プロロジスパーク仙台泉2プロジェクト

環境影響評価方法書に対する指摘事項への対応について

平成 28 年 3 月

岩木特定目的会社

環境影響要因と環境影響要素のマトリクス表 ※ 方法書からの変更箇所を網掛けで示す。

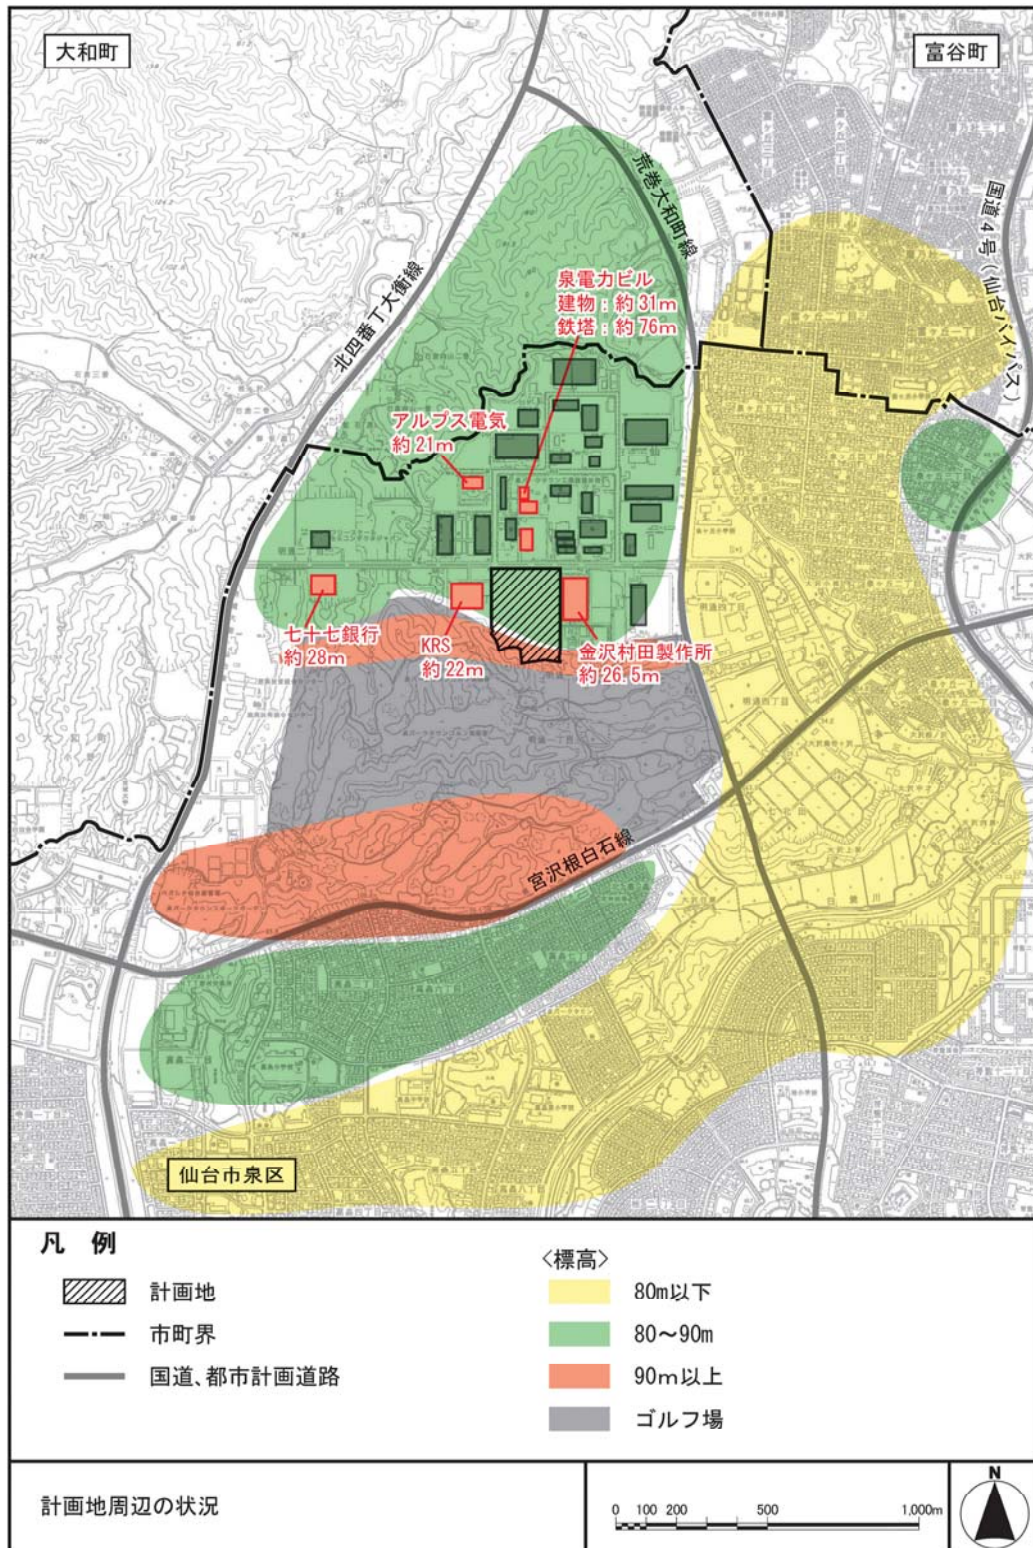
指摘事項	対応方針	備考
1	配慮項目としての選定は、「存在による影響」だけでなく「供用による影響」についても対象とすべきではないか。	施設の運用も含めて配慮事項を検討するため、「供用による影響」についても対象とする。	p.13 参照
2	夜間照明による昆虫類への配慮の効果を確認するために、供用後に昆虫類の飛来の有無を確認すること。	配慮事項の実施状況とともに、その効果を確認するため昆虫類の飛来の有無を確認し、事後調査報告書にて報告する。	
3	動物に関する調査を実施しない理由等を環境影響評価準備書に記載すること。	「動物」を配慮項目とすることとしたため、環境影響評価準備書においては、その選定理由として記載する。	
4	1) No.1 の対応方針に「本事業によりロードキルが著しく増加することはないものとする」とあるが、ロードキル発生数と自動車交通量には相関関係があるのか。そのような関係性がはっきりしていないならば、このように記述するのは言い過ぎではないかと憂慮する。	ロードキル発生数と自動車交通量の相関関係は不明である。前述のとおり、本事業の計画地は、市街化された地域にある工業流通団地内に位置しており、計画地周辺の道路では、すでに多くの車両が往来している状況である。ただし、事業者としてロードキルへの配慮は必要と考えることから、貸貸予定企業に対しては、動物の飛び出しについて注意喚起をする等極力配慮していく。
